Prosjektnummer: 1022290

Prosjekt: Bjørnarhallen - Cubus

Vi viser til mottatt brev av 08.12.2023 angående mangler ved VA-rammeplan Bjørnarhallen planID 70560000 Gnr 284 bnr 64 mfl. Øvre Seimsmark. Saksnummer 2021/39415.

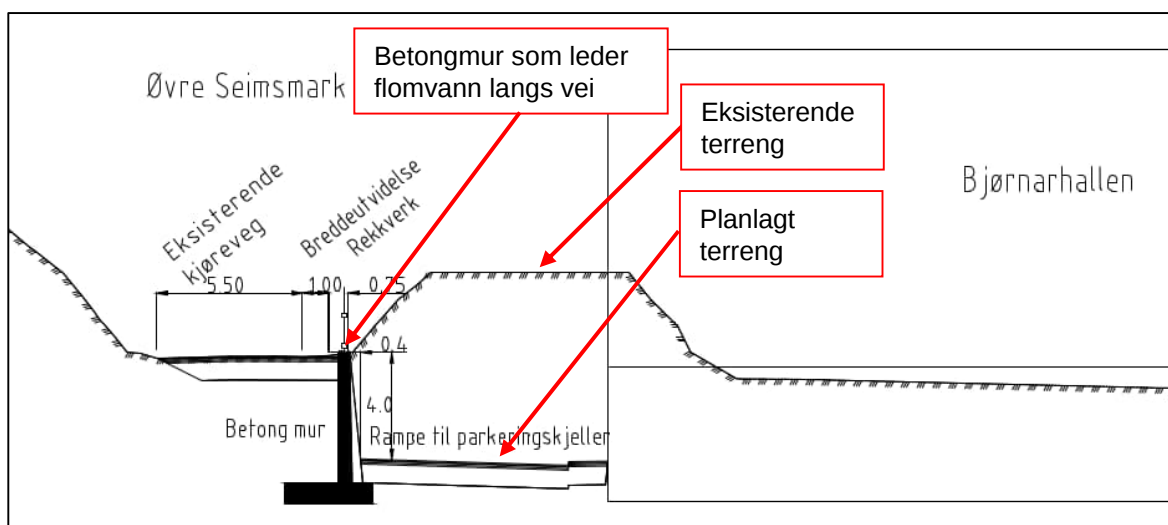
1. *Ber om at plassering av murer og tilsvarende (eksisterende og/eller planlagte) fremgår av VA-rammeplankartet. Andre tiltak som kan påvirke flomvei eksempelvis utforming av vei-areal skal inkluderes i situasjon for flom/avrenning før og etter-utbygging.*

Veiareal vises i tidligere innsendt tegning GH103 sammen med avrenningslinjer og flomveier, både eksisterende og fremtidige. Der det er planlagt at flomveien skal følge vei, vil veien bli utformet slik at vannet følger veien. Vi har utarbeidet et tverrsnitt for veiutforming langs Øvre Seimsmark, tegning F001 er vedlagt og viser tverrsnittet. Det er planlagt støttemur i betong mellom veien og Bjørnarhallen, slik at flomvannet ledes langs veien. Utsnitt fra tegning F001 vises nedenfor.

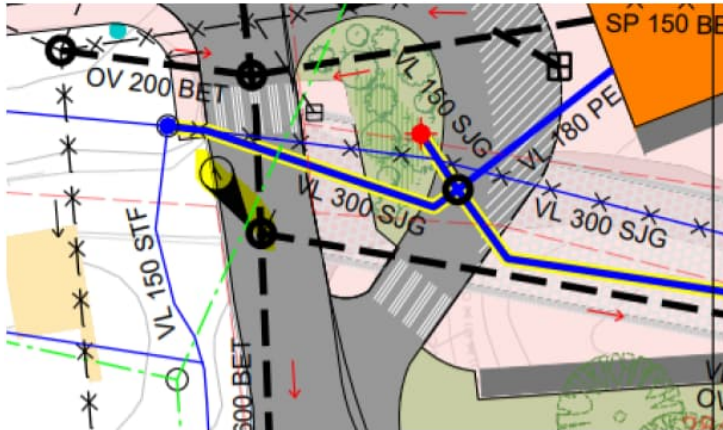
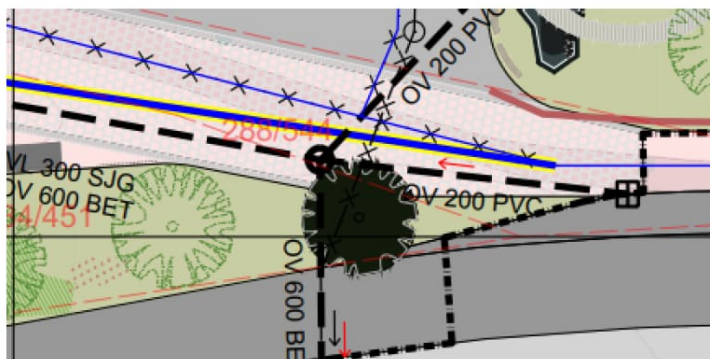
2. Registrer at bekkeinntak flyttes nærmere bebyggelsen, ved at innsnevringen av tverrsnitt gjøres ved eiendom gnr. 284/bnr. 176, ref. utklipp under.

Ber om en tilbakemelding om hvordan dette eventuelt kan påvirke nedenforliggende bebyggelse. Samt om denne forflytting av bekkeinntaket påvirker andre knutepunkt for overvann nedstrøms, eksempelvis overvannskum ved tidligere kisteveit, ref. utklipp under.

Ut ifra VA-rammeplan (ref. figur 3) oppgis det at eksisterende system har redusert kapasitet. Vil en forflytting av bekkeinntak, og retning av overvannet, medfører endring for kapasitet på ledningsnett etter utbygging? Er kapasitet på ledningsnett vurdert også i forhold til fremtidig situasjon og eventuelle flaskehalser og konsekvens av disse kjent?

Som omtalt i VA-rammeplanen så har overvannsnett nedstrøms for liten kapasitet i forhold til dagens og fremtidige overvannsmengder. Nye ledninger legges med kapasitet tilsvarende fremtidige vannmengder. For å unngå at disse nye ledningene fører mer overvann frem til et allerede overbelastet ledningsnett, så strupes vannmengdene ved punkt 1 (kummen markert med gult i kartutsnittet ovenfor). Hensikten er at denne utbyggingen ikke skal påvirke vannmengdene i rørsystemet for nedenforliggende bebyggelse.

Kumplassering for «strupekummen» er valgt slik at en overbelastning av kummen fører overvannet direkte ut i flomveien. Denne plasseringen sikrer også at flomvann renner ut i flomveien på samme plass som eksisterende flomvei (ved overbelastning av dagens bekkeinntak vil flomvann renne ut i vei Øvre Seimsmark, og det vil det også gjøre når «strupekummen» er plassert i vei Øvre Seimsmark). Imidlertid, strupekummen er plassert noe lenger ned i veien enn eksisterende bekkeinntak, men det har ingen praktisk betydning for nedenforliggende bebyggelse. Årsaken til at strupingen gjøres i den omtalte kummen, og ikke direkte oppe ved eksisterende bekkeinntak, er at man da kan strupe vannmengdene på de to overvannsrørene ut av kummen separat, og således sørge for at vi ikke overfører mer vann til den ene eller andre vannveien videre nedstrøms.
